# GYMXL AMERSFOORT

FASE DEFINITIEF ONTWERP  
27 SEPTEMBER 2023

# WIJZIGINGEN

## Opmerkingen en aandachtspunten 9 mei 2023:

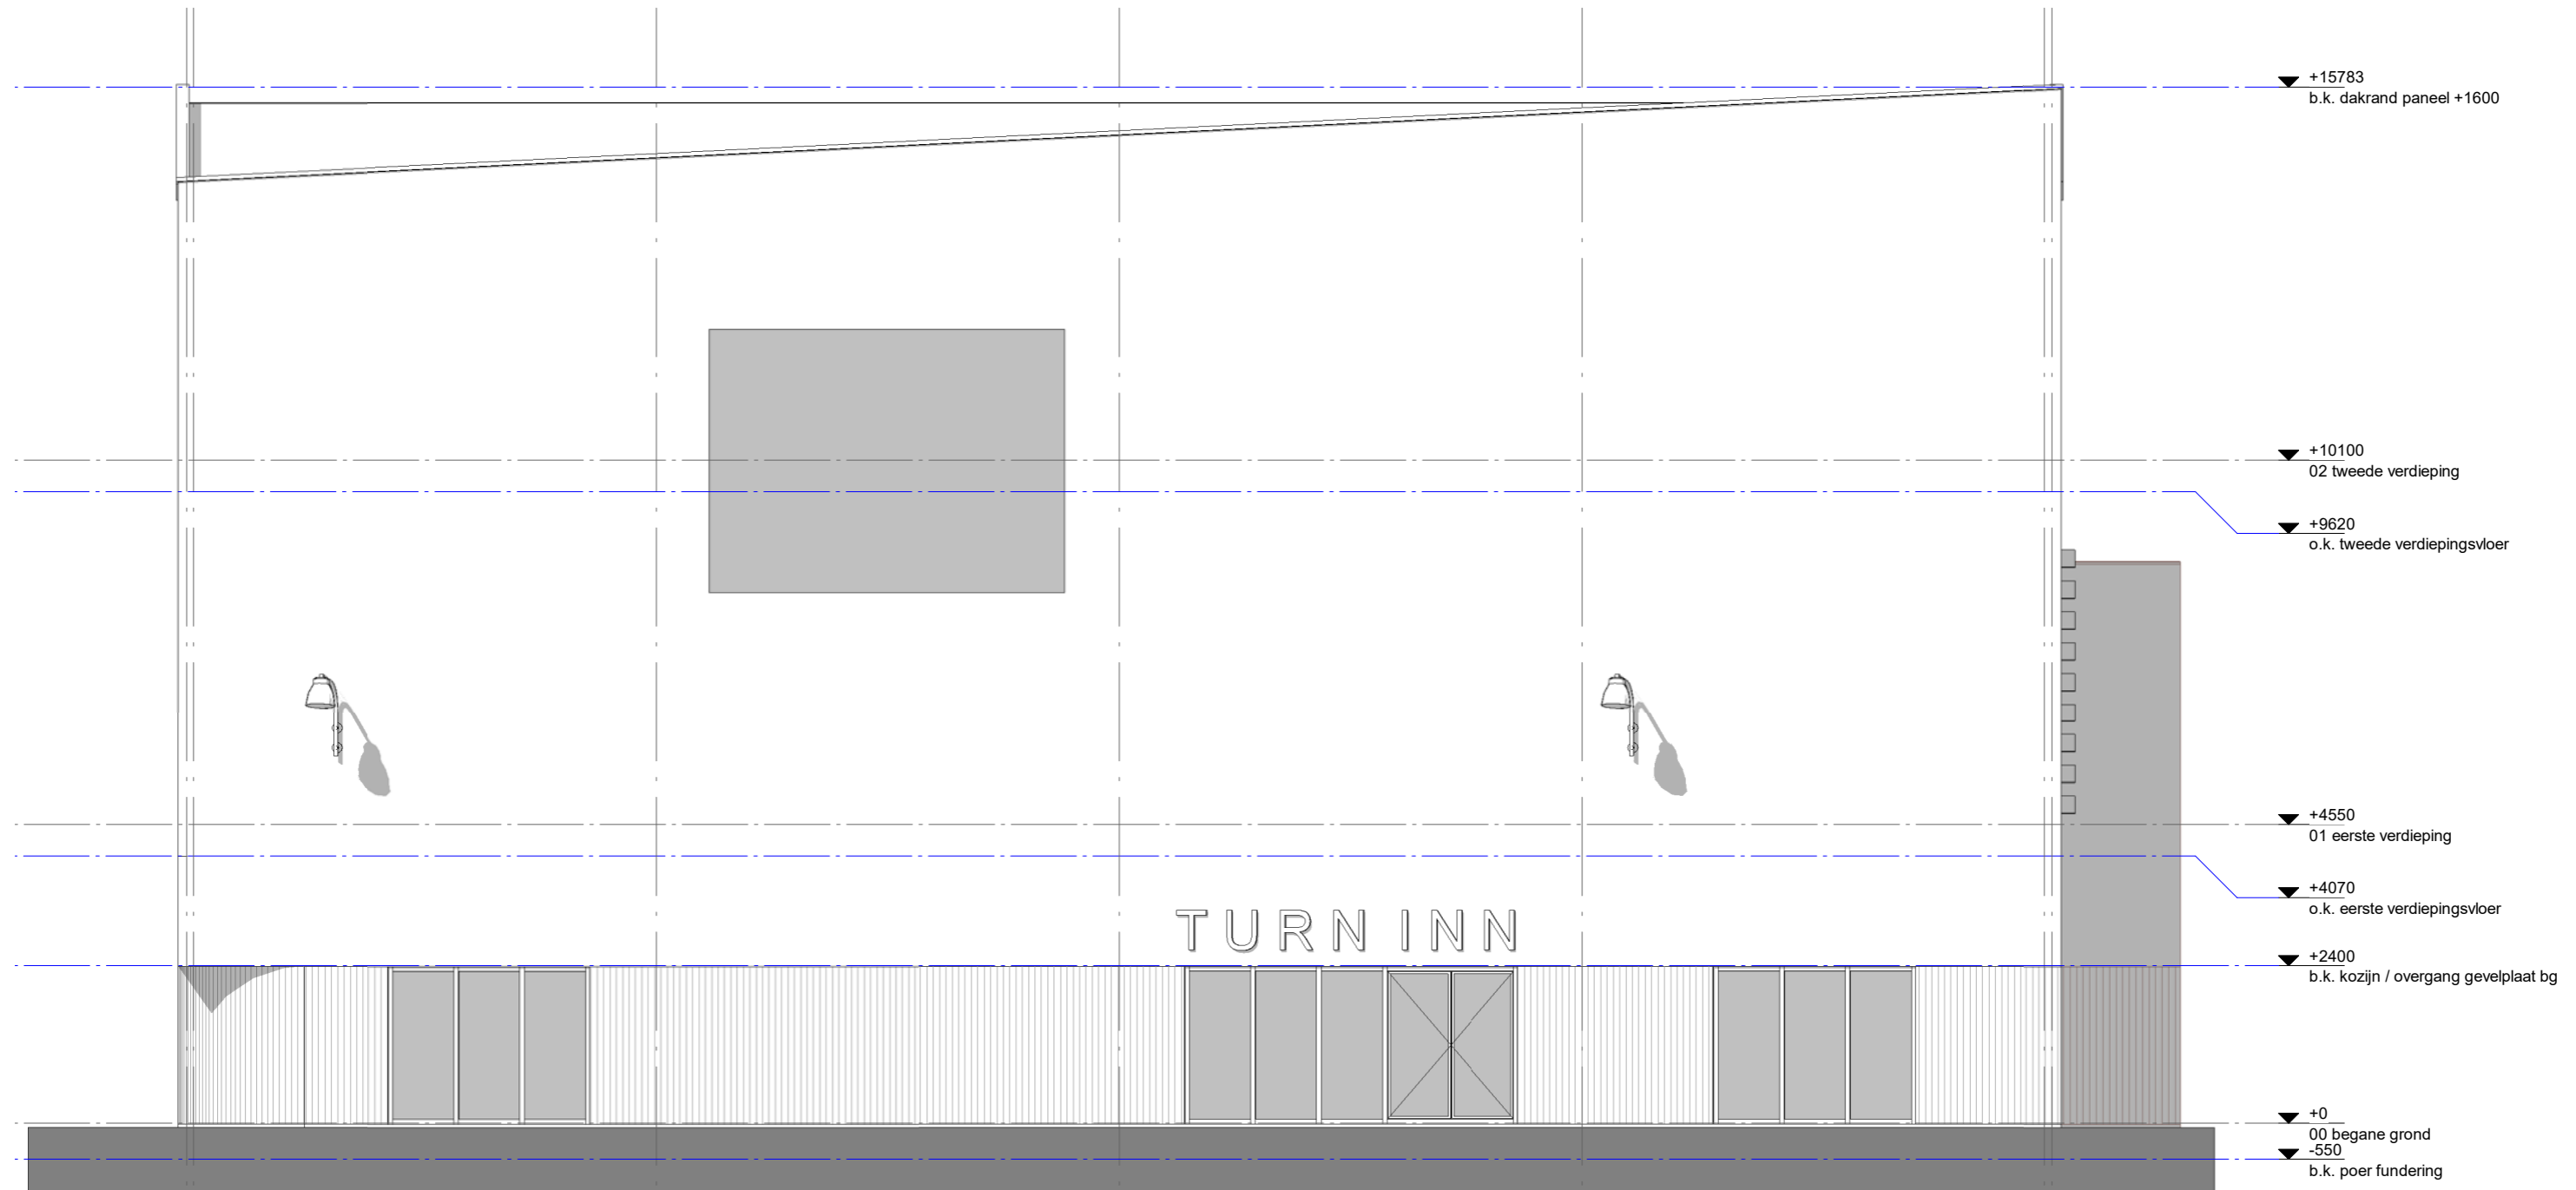
- vanuit gebouw zicht op naastgelegen parkeerterrein dmv translucente vlak transparant maken
  - >> het grote translucente gevelvlak aan de parkeerzijde geheel transparant uitvoeren is vanuit gebruik niet wenselijk.

- hoogte sheddaken van 1,2m naar 1,5m.
  - >> hoogte sheddaken zijn 1,5 m.
- detaillering dakranden
  - >> gelijke detaillering van de dakranden rondom. dakopstand van circa 250mm.

- integratie techniek en installaties op het dak
  - >> techniek en installaties op het dak blijven uit het zicht
- afwerking onderzijde overstek hoek plint

- >> afwerking onderzijde overstek is in kleur en materiaal gelijk aan horizontaal profiel bovenzijde van de plint: aluminium zetwerk in RAL 1035
- herkenbaarheid entree met tekst of logo

- >> naamgeving boven entree aan Amelandhof
- integreren van 2 openbare verlichtingsarmaturen
  - >> 2 openbare verlichtingsarmaturen aan noordgevel volgens richtlijnen

- integreren van nestkasten
  - >> nestkasten op meest beschutte plek aan westgevel volgens richtlijnen
- hwa's uit het zicht
  - >> hwa's uit het zicht
